Анализ рабочей документации по вентиляции и холодоснабжению

Офисное здание по адресу: г. Мытищи

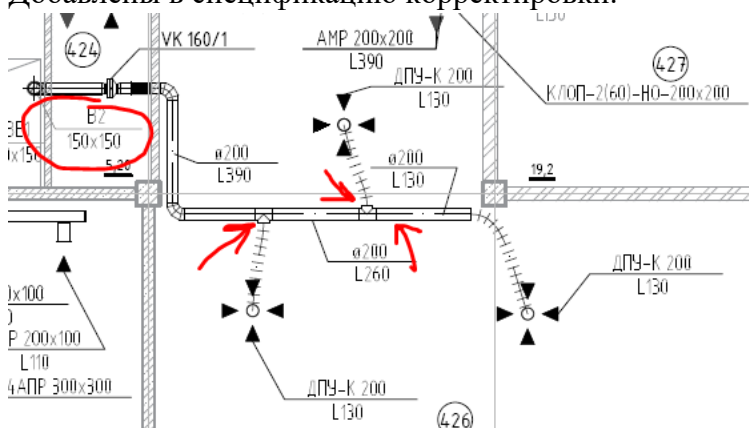
В спецификации заложено 105 м этих труб. На плане 4 этажа показаны, что $\phi 92$ выполняются только стояки, дальше переход идет на $\phi 77$. Высота этажа 3-4 м, куда заложено 105 м труб? Необходимо уточнить у заказчика, не ляжет ли замена стояков на подрядчика по всей высоте этажей здания.

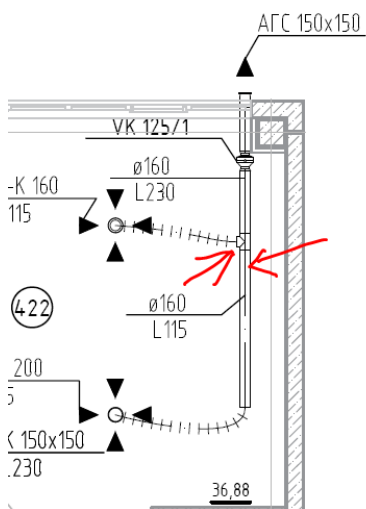
4. На системе В2 отсутствуют дроссель клапана
Добавлены в спецификацию корректировки.

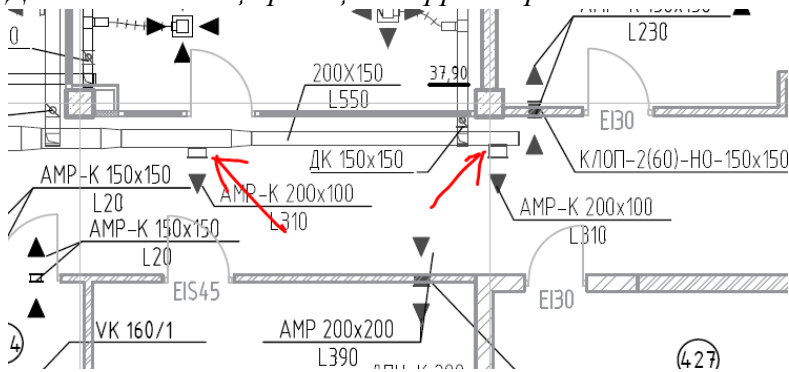
7. На П1 в указанном месте (см. картинку ниже) необходимо поставить дроссель клапана, чтобы отрегулировать воздух по трассе. Через решетки AMP-K регулировку не выполнить. Через данные решетки можно дополнительно подкорректировать расход, но отрегулировать практически невозможно.

Добавлены в спецификацию корректировки.

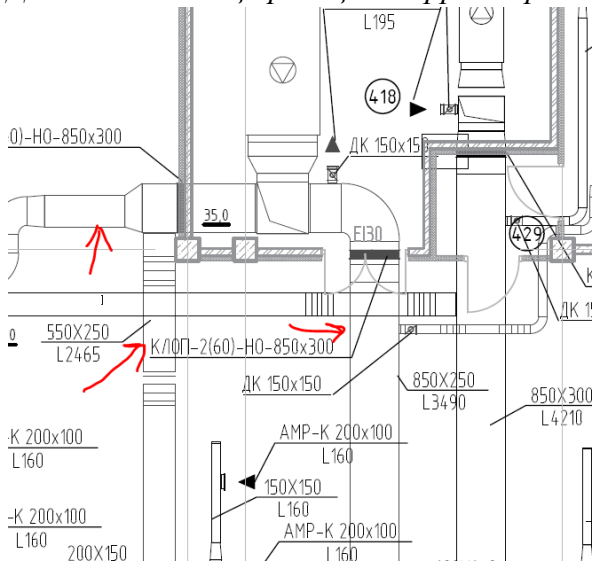
8. Для удобства наладки системы на П1 в указанных местах (см. картинку ниже) необходимо поставить дроссель клапана, чтобы сразу около венткамеры отрегулировать воздух по основным веткам, отрегулировав данные ветки уже будет проще регулировать сами ветки по длине.

Добавлены в спецификацию корректировки.

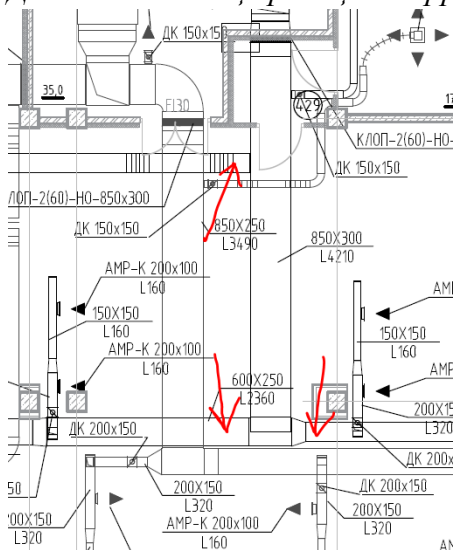
9. Для удобства наладки системы на В1 в указанных местах (см. картинку ниже) необходимо поставить дроссель клапана, чтобы сразу около венткамеры отрегулировать воздух по основным веткам, отрегулировав данные ветки уже будет проще регулировать сами ветки по длине.

Добавлены в спецификацию корректировки.

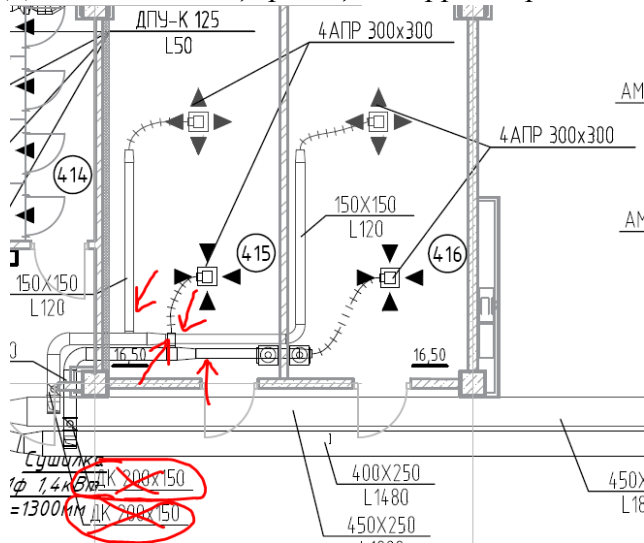
10. На системах П1 и В1 в указанном месте (см. картинку ниже) необходимо со сметы убрать дроссель клапан 200x150, и добавить два дроссель клапана 150x150. Так как воздух с ответвления на магистрали идет на два разных помещения, одним клапаном равномерно воздух не отрегулировать.

Добавлены в спецификацию корректировки.

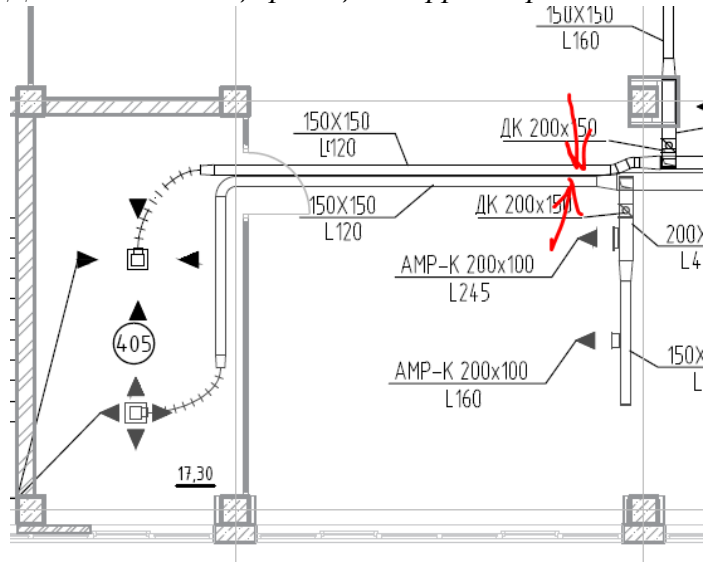
11. На системах П1 и В1 в указанном месте (см. картинку ниже) не установлены дроссель клапаны.

Добавлены в спецификацию корректировки.

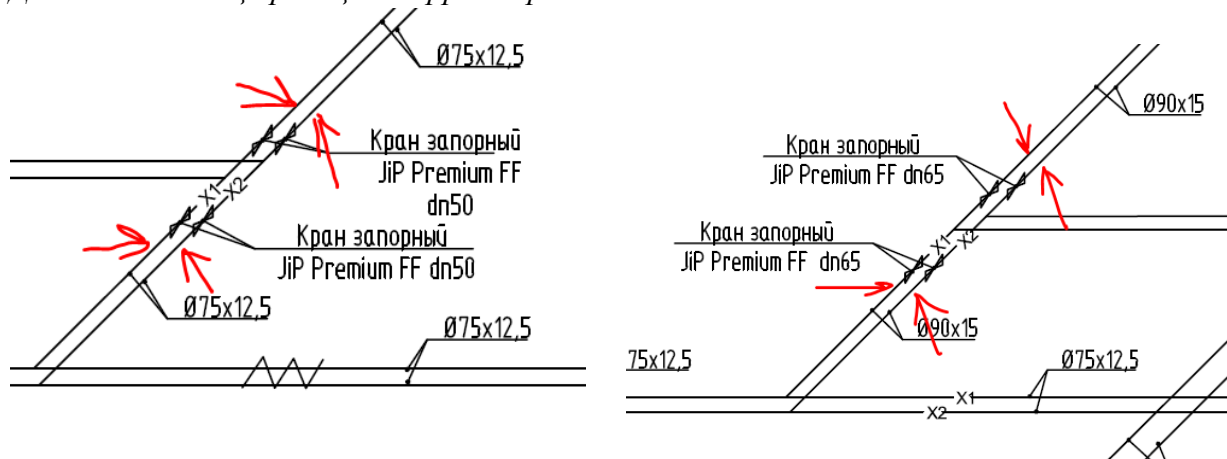
16. Для гидравлической регулировки веток холодоснабжения необходимо установить балансировочные клапаны (см. картинку ниже)

Добавлены в спецификацию корректировки.

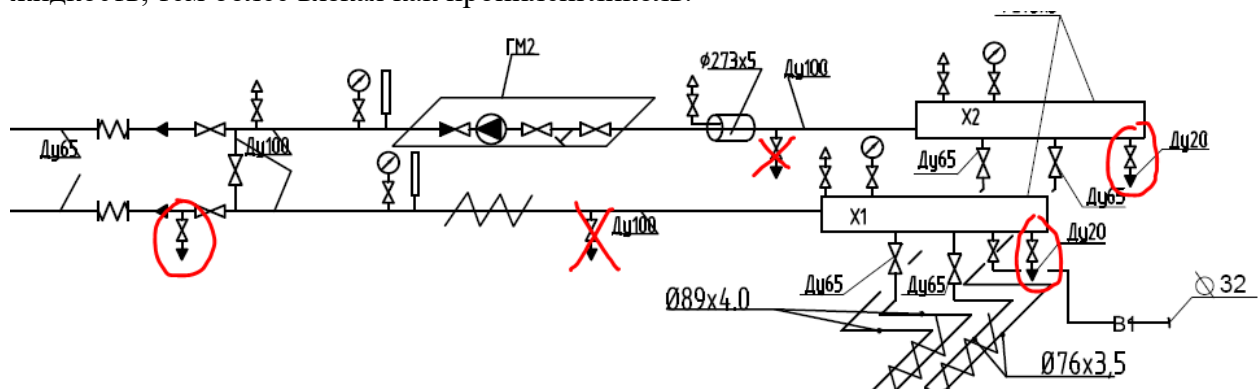
19. Необходимо с указанных мест (см. картинку ниже) установить спускные краны для слива системы.

Добавлены в спецификацию корректировки.

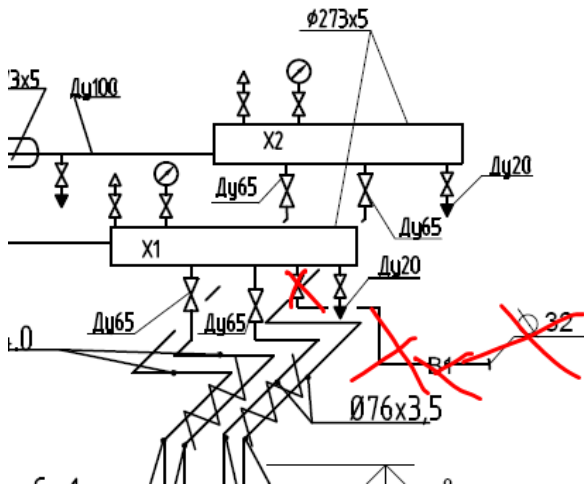
21. Убрать из спецификации два дренажных крана в указанных местах (см. картинку ниже), а остальные 3 крана заменить на ф32. При больших диаметрах через кран ф20 долго будет вытекать жидкость, тем более вязкая как пропиленгликоль.

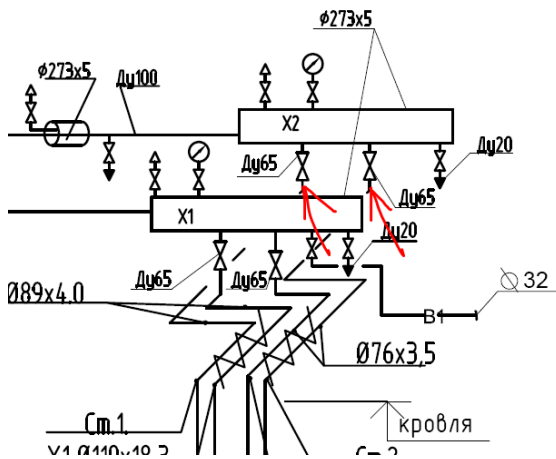
22. Убрать из схемы (см. картинку ниже) запитку от водопровода. В данной системе пропиленгликоль 50%.
